Č. j./Sp. zn./Typ
MD-16113/2022-910/6
MD/16113/2022/910

Věc: Návrh územního plánu hlavního města Prahy (Metropolitního plánu)

STANOVISKO

Lokalita c) Slivenec, Holyně

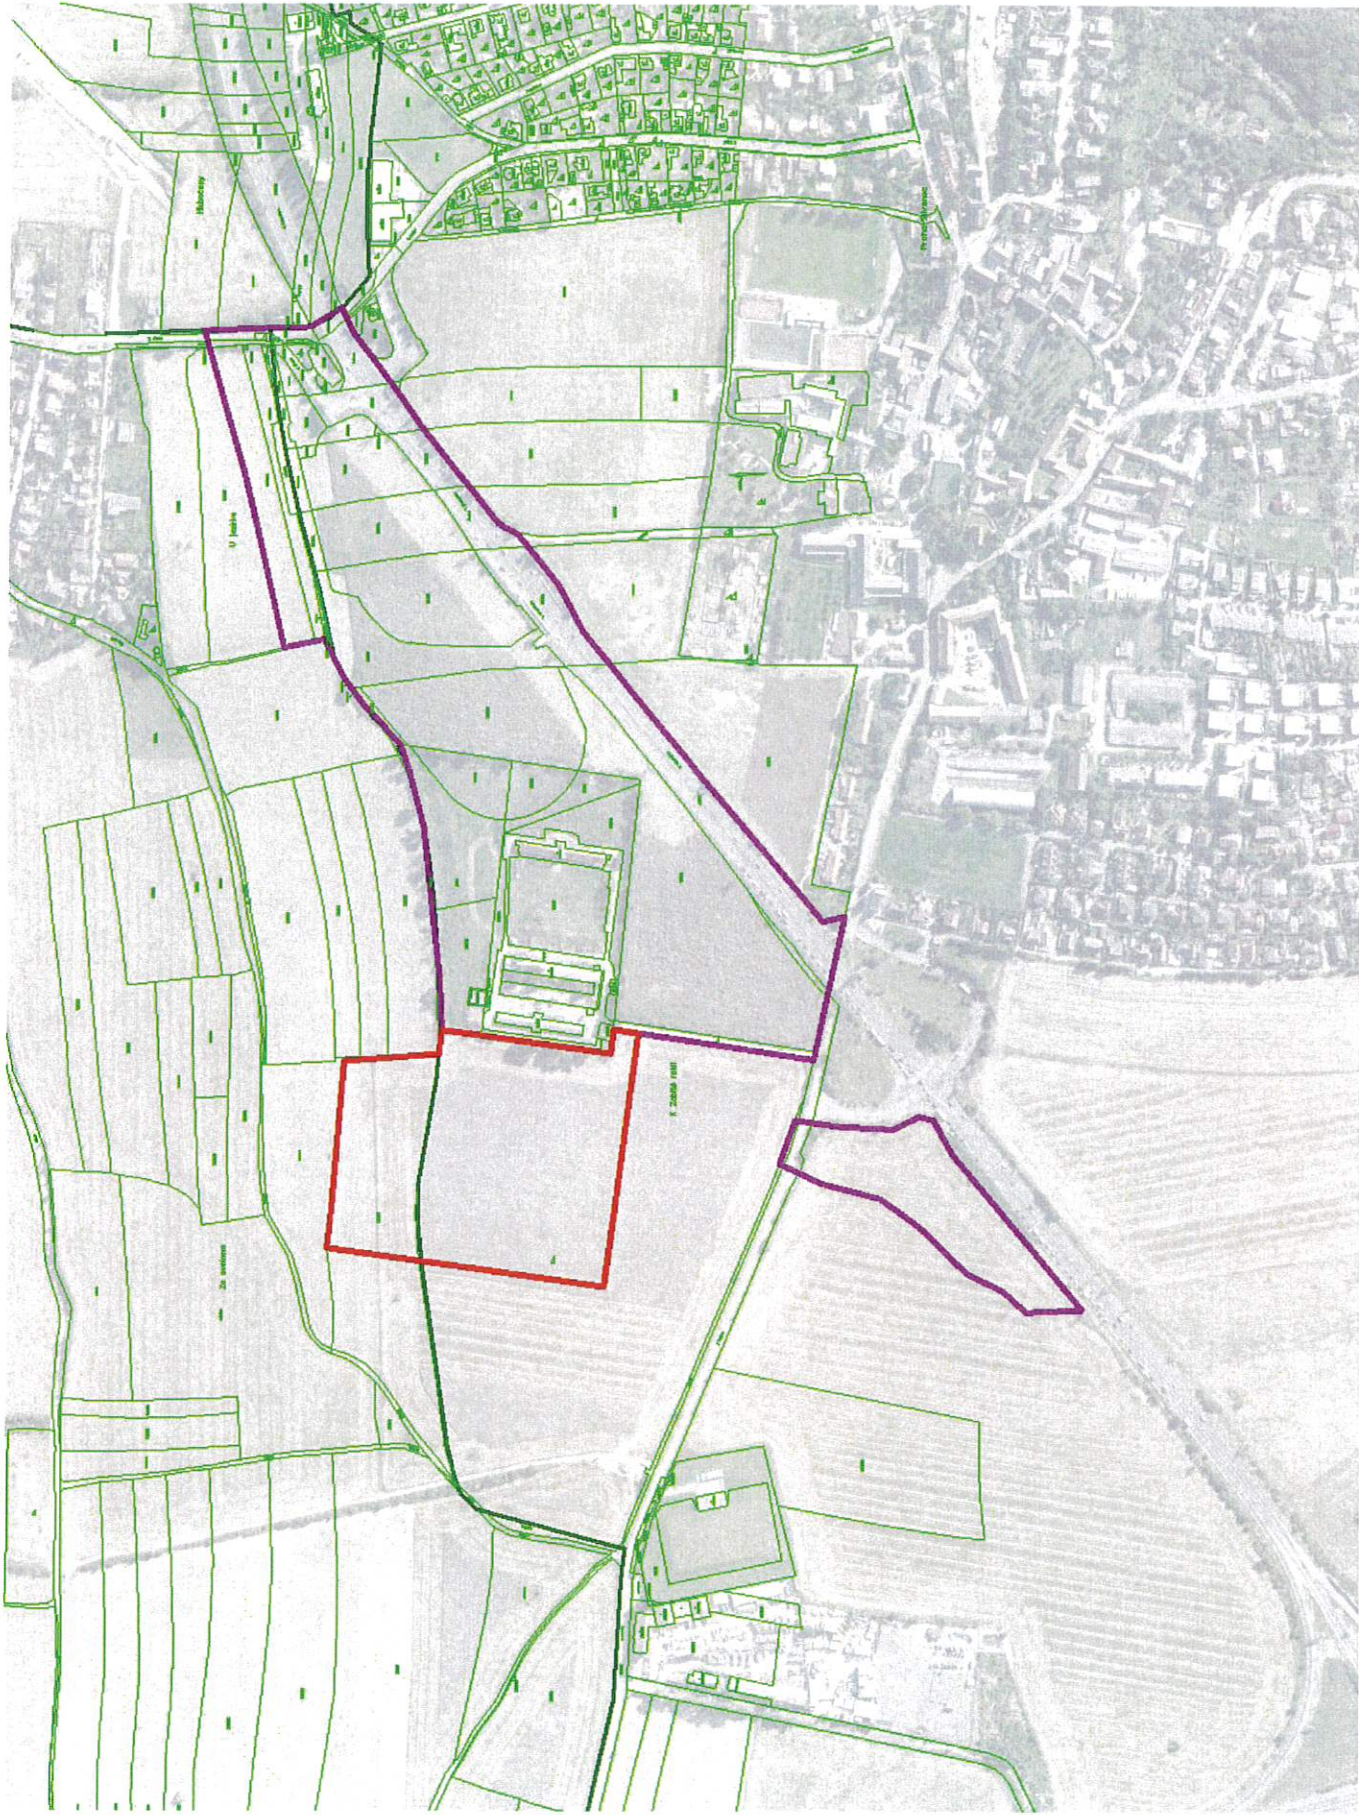
6) Na rozhraní Slivence a Holyně požadujeme rozšířit vymezený koridor pro novostavbu trati Praha – Beroun (630/-/102 Západní vstup Rychlého spojení — návrh) dle zákresu v příloze č. 6 – pro umístění trafostanice pro napájení trakčního vedení v tunelu.

Ad6) Na rozhraní Slivence a Holyně žádáme o rozšíření vymezeného koridoru pro novostavbu trati Praha – Beroun (630/-/102 Západní vstup Rychlého spojení — návrh) dle zákresu v příloze – doplnění koridoru o prostor pro umístění trafostanice pro napájení trakčního vedení v tunelu Praha – Beroun. V současné době se připravuje i technické řešení napojení trafostanice do rozvodny Řeporyje, v této souvislosti žádáme o vytvoření podmínek k umístění tohoto zapojení. Rozšíření zasíláme v příloze č. 6.
